축산물 냉동냉장시설 분쟁에 관한 연구

축산물 도축시설의 냉동설비 성능이 당초 계획된 것과 상이하게 설치된데 따른 분쟁에 관한 감정결과를 소개하고자 한다.

분쟁배경

[그림 1] 지육온도변화 측정그래프(측정부위 : 둔부)

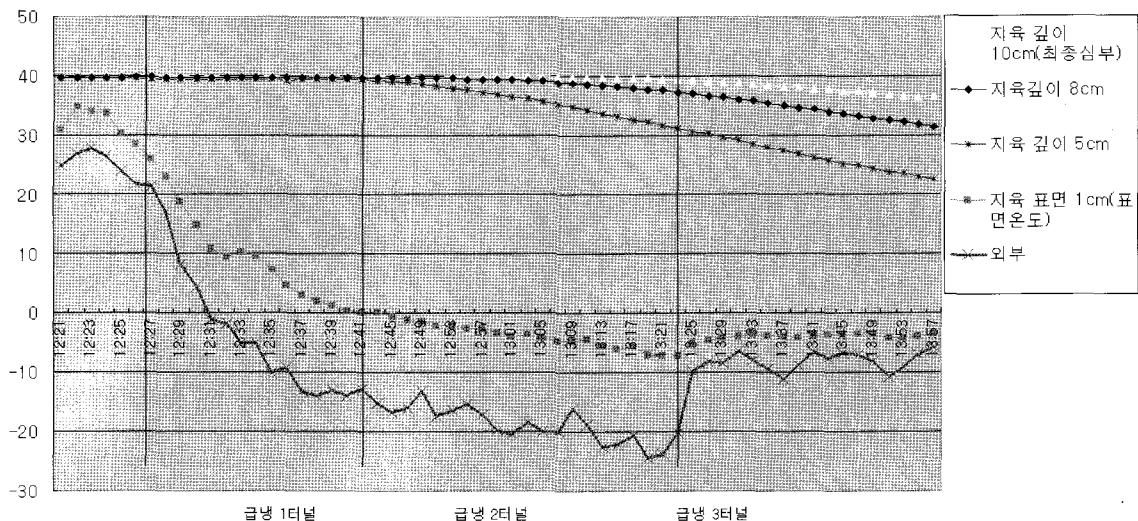
나타났으며 급냉터널 3은 설계 값과 유사하게 나타났다. 여기에서 급냉터널 1의 경우에는 입구부분에서 높은 온도의 지육이 입고되면서 최대부하를 발생하고 또한 환기로 인한 최대부하가 작용되므로 설계 온도를 -25°C 로 정하고 설계를 하여도 입구부분의 온도가 높게 나타나기 때문에 입구와 출구의 평균온도는 별 의미가 없다고 보여진다. 급냉터널 2에 있어서 입구부분의 온도가 높은 것은 1터널의 영향을 받은 것으로 출구 쪽으로 갈수록 설계값에 근접하고 있음을 알 수 있다. 급냉터널 3의 경우는 그림 1에서와 같이 설계조건인 -8°C 전후로 아주 양호하게 운전되고 있음을 나타내고 있다.

그림 1은 돈육이 처음 급냉 1터널로 입고하여 급냉 2터널을 거쳐 3터널로 나올 때까지를 각 부위별(표면, 5 cm, 10 cm 및 15 cm 길이)로 측정한 것을 나타내고 있다. 이때의 처리 용량은 돈육 388두 84 kg/시간이다. 이는 설계치인 450두 80 kg/시간과는 차이가 있다. 이 측정은 실내온도 변화에 대한 돈육 온도변화 상태를 알아보기 위하여 실시하였으며 현장여건상 맨 마지막에 투입되는 돈육을 대상으로 한 결과이므로 중간투입 돈육은 측정한 결과와 다르게 나타날수도 있다. 돈육의 표면온도는 대체적으로 터널 내 온도에 영향을 받아 급속히 하강하는데 반해 돈육 중심온도는 급냉터널 2를 지나서야 온도가 서서히 강하하는 것을 보여준다. 이것은 돈육의 표면 열전도 저항에 비하여 내부열전도 저항이 큰데 기인

하는 것으로써 중심부 온도의 변화에는 일정시간이 필요하다는 것을 증명한다.

- 1) 당초 설계 시 냉동용량 산정에 적용한 돈육의 온도 자료와는 큰 차이가 있는 것을 알 수 있다. 당초 예상한 자료의 조건에 대한 명확한 근거가 미비하여 이에 대한 분석은 곤란하나 한가지 분명한 것은 당초 예상한 실내 평균 풍속보다 실제 풍속이 상당히 높아 이로 인한 표면 열전달율의 증가로 돈육에서의 초기 취득열량이 많은데도 원인이 있는 것으로 판단된다.
- 2) 급냉터널 1의 실내온도가 설계값보다 상당히 높게 나타나는 것은 돈육의 방출 열량이 당초 예상치 보다 큰데 원인이 있다. 이는 설계시 적용한 급냉터널 전체 부하량에 대한 급냉터널 1의 부하량이 상대적으로 작게 배분되었다고 볼 수 있으며, 반면에 급냉터널 3의 냉동능력은 필요 이상으로 크게 되어 있는 것으로 나타났다.
- 3) 당초 설계시 적용한 부하계산서에는 돈육이 급냉터널 3을 통과시 완전해빙 상태인 것으로 간주하여 동결잠열의 부하를 무시하였으나 실제 측정한 결과 돈육이 급냉터널 3을 나올 때의 표피온도가 -3.5°C 로써 표피 일부는 동결 상태로 예냉실로 출고되므로 이에 대한 잠열부하가 있으므로 부하계산시 이에 대한 고려가 요구된다.
- 4) 측정한 자료를 근거로 급냉터널의 온도를 당초 설계 기준인 -25°C 로 유지하기 위한 필요 냉동

- 5) 급냉터널을 통과한 돈육의 중심부 온도를 당초 설계 예상온도인 31°C 로 낮추기 위하여는 돈육의 열전도 저항치를 극복할 수 있는 절대적인 시간이 필요하다. 금번 측정한 돈육의 온도변화 추이를 근거로 현 시스템에서 추정한다면 급냉 3 터널의 통과시간을 현재 34분에서 54분 정도로 약20분정도 길게 하면 중심부 온도가 설계 예상치인 31°C 이내로 갈 것으로 판단된다. 이 경우 현재 급냉터널의 건축적 배치를 재구성하여야 하므로 어려움이 예상된다.
